**Parco eolico**  
**"Badia del Vento"**

**Progetto Definitivo**

**Chiarimenti e approfondimenti**  
**Il Cds**

Elaborato: **BTD-1.30A\_Chiarimenti e approfondimenti Il Cds.doc**

*Figura 5: Inquadramento di Google Earth della Chiesa dell'Assunzione di Maria Vergine in Loc. Rofelle prima e dopo la proposta di mitigazione visiva*

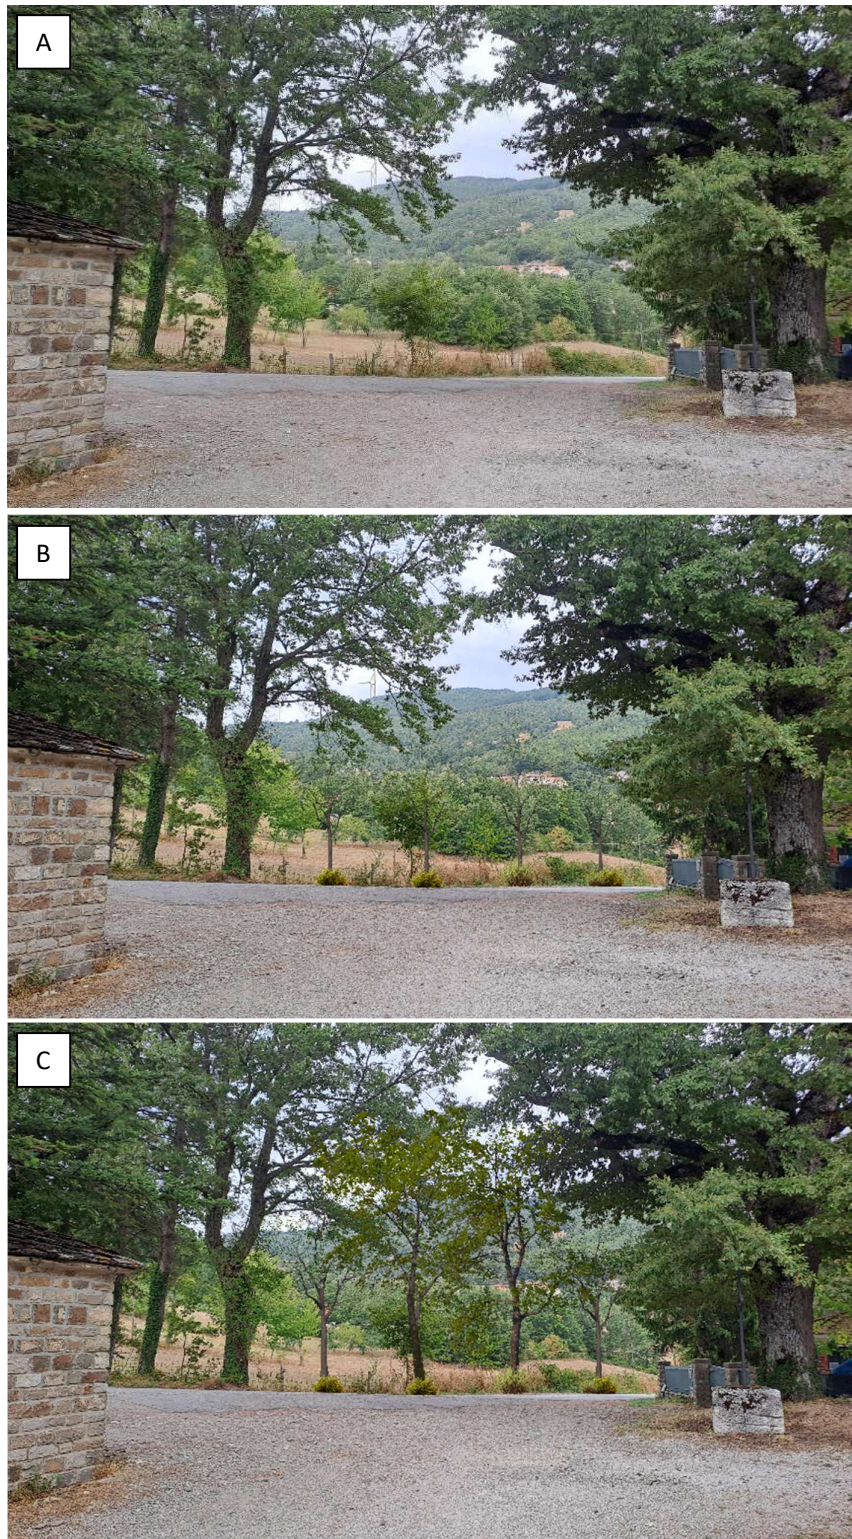
Nonostante la visibilità dell'impianto dal complesso della Chiesa dell'Assunzione di Maria Vergine in Loc. Rofelle sia parziale (nr. 3 aerogeneratori visibili dalla Chiesa-PF1, nessun aerogeneratore dalla Canonica-PF2 e nr. 1 aerogeneratore dagli Annessi-PF3), al fine di una ulteriore mitigazione visiva, la Società si rende disponibile a prevedere una piantumazione di un filare di esemplari di alberature autoctone lungo la strada principale (vedi Figura 5 e Figura 6).

Figura 6: Scatto dall'ingresso della Chiesa dell'Assunzione di Maria Vergine in Loc. Rofelle. Proposta di mitigazione visiva: (A) Stato di fatto; (B) Simulazione stato costruito (impianto alberature); (C) Simulazione impianto in esercizio (attecchimento e sviluppo alberature)

Figura 7: Estratto elaborato *BTD-1.25\_Controdeduzioni SiGrAr* agli atti della CdS, riportante la fotosimulazione dal tessuto storico di Tramarecchia

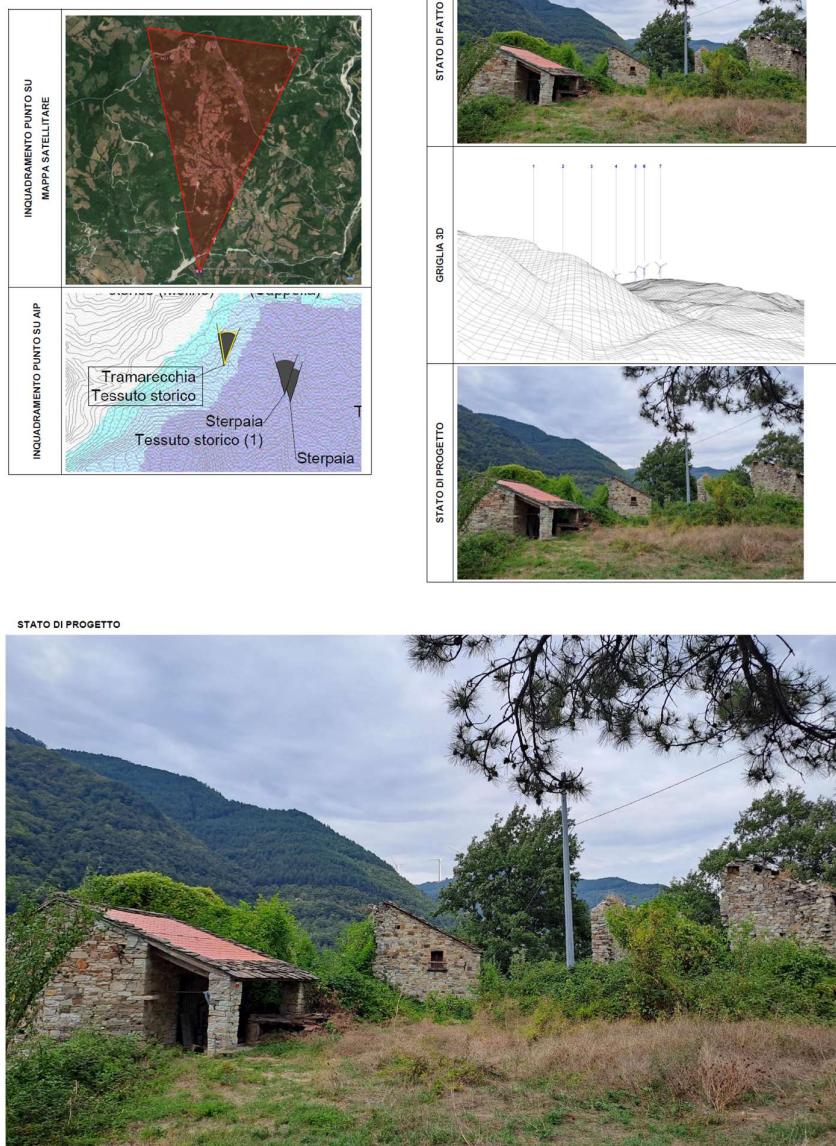
In merito alla fotosimulazione dal tessuto storico di Tramarecchia, segnalato dalla Soprintendenza come uno “tra i casi più eclatanti [...] ove l'impianto in foto risulta occultato da un semplice alberello isolato” si fa notare come gli edifici dell’aggregato, di tipologia rurale, risultano prevalentemente crollati o ridotti a ruderi e comunque in avanzato stato di degrado (si veda a riguardo la contestualizzazione fotografica riportata a pag. 43 del documento *BTD-1.25\_Controdeduzioni SiGrAr*, agli atti della CdS). Tali resti di strutture sono organizzate attorno ad uno spazio aperto centrale su cui campeggiava la chiesa scomparsa; proprio dallo spazio aperto, posto al centro dell’aggregato, era stata fatta la fotosimulazione che aveva fornito come risultato quello di 4 aerogeneratori teoricamente visibili, di cui uno di questi schermato da una pianta.

Figura 12: Estratto della pag. 10 del documento BT-D-1.28\_Controdeduzioni RaFCRn rinominato 109c\_RaFCRn già agli atti

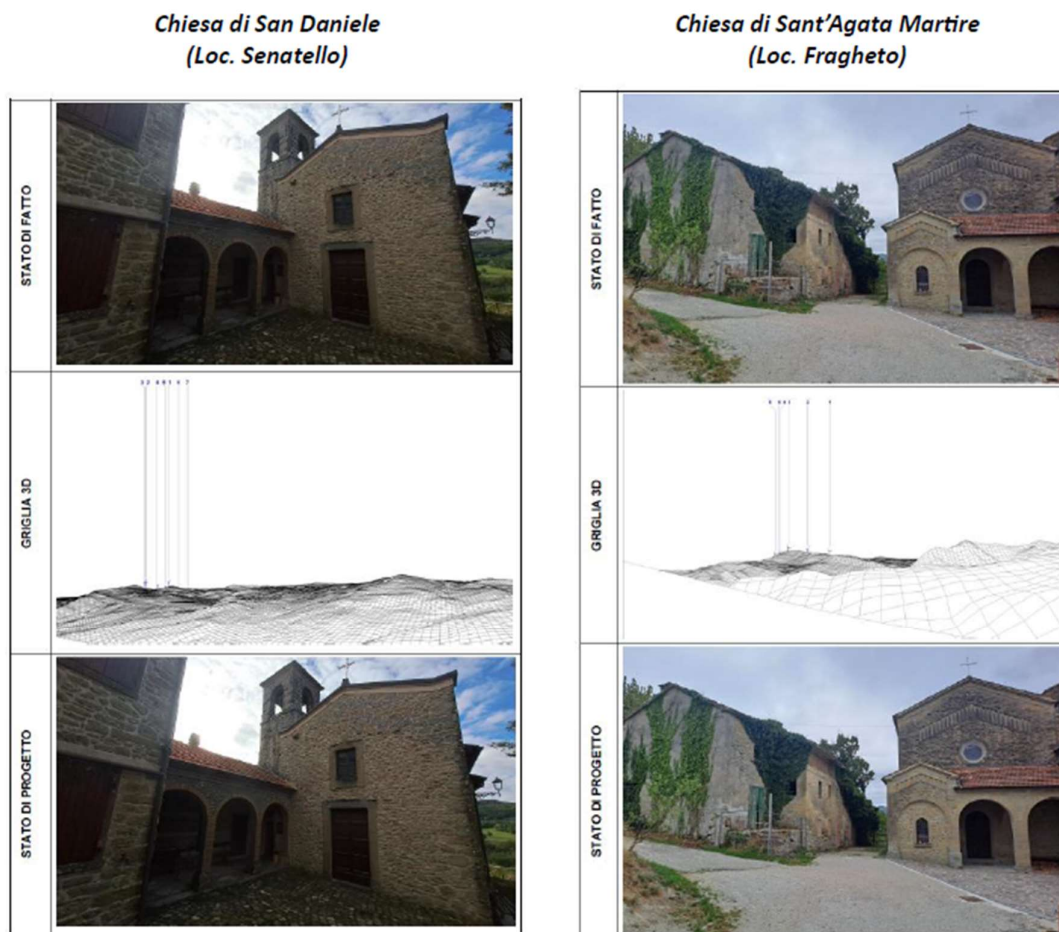
Secondo la Soprintendenza non possono essere considerati elementi di schermatura i beni stessi. A questo proposito vengono menzionati gli scatti relativi alla **Chiesa di Sant'Agata Martire a Fragheto** e la **Chiesa di San Daniele a Senatello**.

Come si può evincere dal materiale agli atti, l'osservatore ponendosi di fronte al bene e rivolgendosi verso l'area di layout non ha la visuale sul parco eolico a progetto perché l'area di layout rimane schermata dal bene stesso; questo sia per la Chiesa di Sant'Agata Martire a Fragheto che per la Chiesa di San Daniele a Senatello (vedi *Figura 12*).

Questo è un elemento di schermatura a tutti gli effetti, come lo possono essere la vegetazione, gli edifici esistenti o altro disposto sull'orografia naturale del territorio.

Figura 15: Primo punto fotografico per l'Ex Mulino Casteldelci con sorgente in Frazione la Gualchiera, già agli atti; in questo caso l'osservatore è andato a ricercare una visuale libera

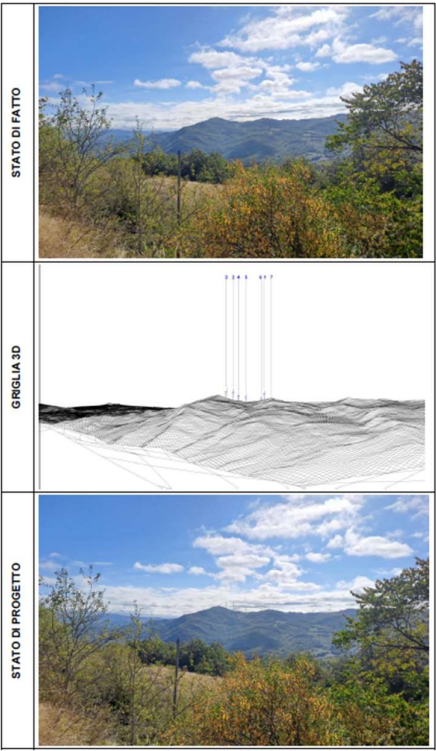
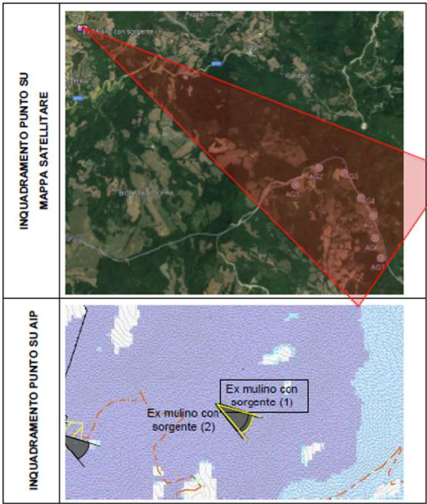
Secondo la Soprintendenza RaFCRn alcuni scatti delle simulazioni integrative confermano il forte impatto percettivo anche a notevole distanza. A questo proposito viene menzionato lo scatto relativo all'**Ex Mulino Casteldelci**.

Per il primo punto (1) riguardante il primo edificio, l'osservatore si allontana dalla prossimità della facciata e si pone nel punto più aperto e libero possibile cercando di scorgere il crinale di progetto. Per il secondo punto (2) riguardante il secondo edificio, l'osservatore non ha potuto individuare una posizione altrettanto libera a causa della folta coltre di vegetazione presente e da questa visuale il parco non risulta visibile.

Detto ciò, si sottolinea che lo scatto (1) è stato realizzato in un punto estremamente penalizzante e non caratterizzante l'area in cui è collocato l'Ex Mulino Casteldelci con sorgente in Frazione la Gualchiera, come invece è lo scatto (2) dal quale risulta un edificio abbandonato e coperto da vegetazione che scherma naturalmente il parco a progetto (vedi *Figura 15 e 16*).

Figura 17: Punto fotografico per la Chiesa e il Monastero Sant'Antonio da Padova delle Agostiniane, già agli atti; il punto di osservazione è posto a circa 10,6 km dal più vicino aerogeneratore a progetto

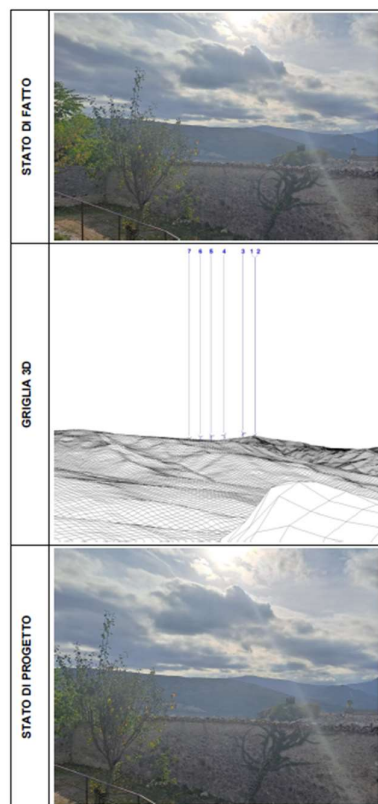
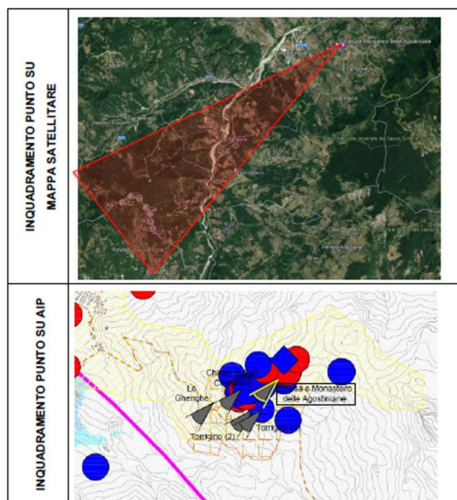
Secondo la Soprintendenza il limite di 9 km (50 volte l'altezza al tip delle turbine pari a 180 m) non può essere considerato un confine varcato il quale l'impatto del parco eolico si annulla totalmente e improvvisamente. A questo proposito vengono menzionati gli scatti relativi alla **Chiesa e il Monastero Sant'Antonio da Padova delle Agostiniane** e la **Cella di Pereto**, ubicati oltre il limite dei 9 km indicato dalle Linee Guida.

Il Proponente ha sviluppato l'iniziativa nel rispetto delle Linee Guida nazionali e non ha mai dichiarato che oltre i 9 km l'impianto non risulti visibile, ma può affermare che una grande distanza diminuisca esponenzialmente la percezione del parco eolico. Questo è avvalorato dal fatto che la visibilità è fortemente influenzata dalla distanza, dal tasso di umidità e in generale dalle condizioni atmosferiche (nuvole, foschia o nebbia) che riducono notevolmente la percezione degli aerogeneratori che, per forma e colorazione, tendono naturalmente a confondersi con il cielo. Occorre inoltre precisare che il software utilizzato per l'elaborazione delle mappe di visibilità lavora considerando il terreno nudo, senza vegetazione o edifici di alcun genere, quindi la visibilità riportata nelle tavole non tiene conto della copertura del suolo (sia che si tratti di vegetazione che di manufatti antropici) né della distanza dell'osservatore (più è lontana la torre eolica meno sarà visibile). Pertanto la reale visibilità si può valutare con i fotoinserimenti, quindi in merito all'analisi fotografica si è tenuto conto anche dei punti fotografici oltre i 9 km richiesti dagli Enti (Chiesa e il Monastero Sant'Antonio da Padova delle Agostiniane e Cella di Pereto) inserendoli nella tabella di sintesi e nel grafico cumulativo di intervisibilità.

Come si può evincere dal materiale agli atti, l'osservatore rivolgendosi verso l'area di layout ha la visuale sul parco eolico a progetto, sia per la Chiesa e il Monastero Sant'Antonio da Padova delle Agostiniane che per la Cella di Pereto (vedi Figura 17 e 18).

Figura 19: Layout GEO Italia a 36 WTG e Layout GEO Italia a 13 WTG posti a confronto con l'aerogeneratore più a ovest (AG01) del layout del progetto "Badia del Vento" che si sviluppa più a est

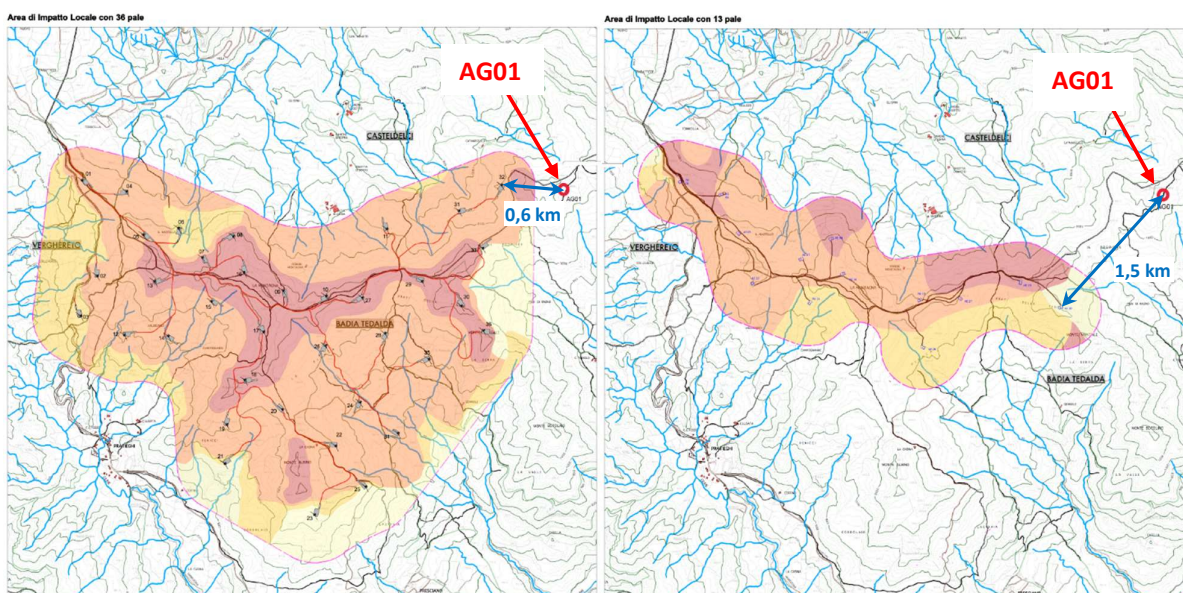
La Soprintendenza RaFCRn ritiene che ci sia un'analogia con il progetto non autorizzato "Poggio Tre Vescovi" poiché *"per quanto in numero leggermente maggiore, avevano le stesse dimensioni di quelli relativi al presente procedimento, e si sarebbero collocati nello stesso contesto territoriale"*.

Si evidenzia che il progetto iniziale "Poggio Tre Vescovi" proposto da GEO Italia era composto da 36 WTG da 3,4 MW con altezza al mozzo 180 m (D=104 m, HH=128m) ed il progetto rimodulato nel 2017, sempre da GEO Italia, era composto da 13 WTG da 3,6 MW con altezza al mozzo 180 m (D=130 m, HH=115m). Alla luce di ciò, possiamo affermare che il numero delle turbine del progetto di GEO, anche nella sua versione ridotta (13 WTG), è praticamente doppio al progetto "Badia del Vento" (7 WTG).

Per quanto riguarda la collocazione geografica dell'iniziativa di GEO Italia, sia nella versione 36 WTG che nella versione 13 WTG, come si evince dalle immagini sotto riportate, questa non interessa l'area di Poggio Val d'Abeto-Monte Loggio-Monte Faggiola, ma si estende molto più a ovest sviluppandosi sul crinale di Poggio Tre Vescovi.

*Figura 20: Zonizzazione acustica del Comune di Casteldelci; Area di layout, ubicata in Comune di Badia Tedalda, evidenziata in rosso; la zona prospiciente il layout risulta essere, per quanto riguarda il PCCA del Comune di Casteldelci, in Classe III*

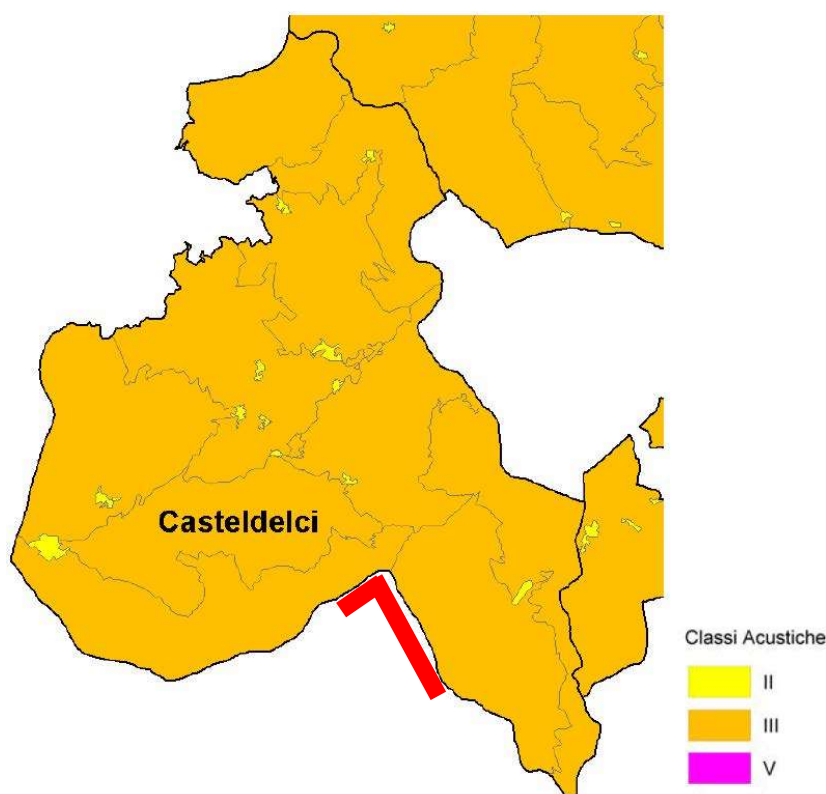
Nel contributo inviato dal Comune di Casteldelci in data 15/01/2024 (Prot. 0019704) si afferma che, tra le ragioni del parere espresso circa la compatibilità ambientale, sussista un'incompatibilità con la classificazione acustica comunale.

Il Proponente invita alla consultazione del documento *BTD-5.1\_Relazione urbanistica* rinominato *048rel\_urb* già agli atti poiché al §5.10 ZONIZZAZIONE ACUSTICA (pagg. 73 e 74) viene riportato un estratto della Zonizzazione Acustica del Comune di Casteldelci dal quale si evince che il suo territorio è prevalentemente in Classe III (vedi *Figura 20*).

Figura 22: Layout GEO Italia a 13 WTG (versione 2017) posto a confronto con l’aerogeneratore più a ovest (AG01) del layout del progetto “Badia del Vento” che si sviluppa più a est

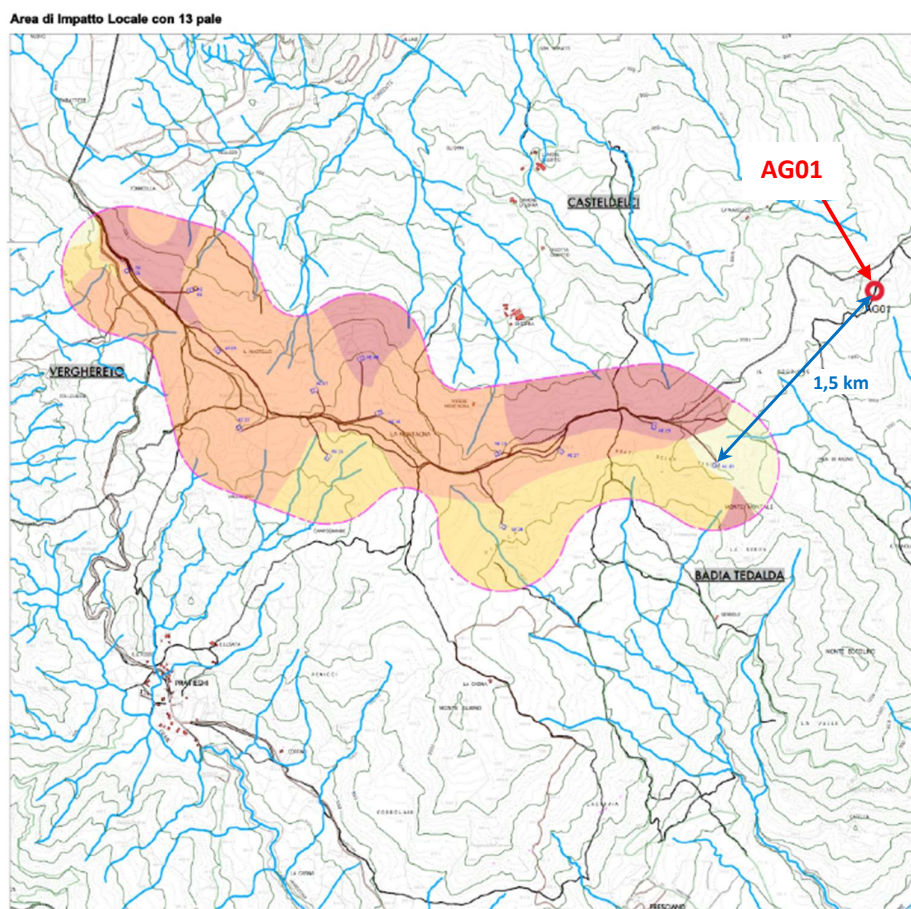
- **Localizzazione del layout nelle aree del precedente progetto “Poggio Tre Vescovi” di GEO Italia**

Per quanto riguarda il Progetto “Poggio Tre Vescovi” di GEO Italia, in origine composto da 36 WTG e poi ridotto a 13 WTG nel 2017, si fa notare come l’iniziativa nella sua estensione e dimensione non fosse localizzata nell’area del Monte Loggio-Monte Faggiola, ma ben più ad ovest, sui crinali che da Poggio Tre Vescovi si sviluppava fino a giungere quasi a Monte Montale; tra l’aerogeneratore più ad est del progetto “Poggio Tre Vescovi” (versione 2017) e l’area del Monte Loggio-Monte Faggiola c’è una distanza di circa 3 km in linea d’aria.
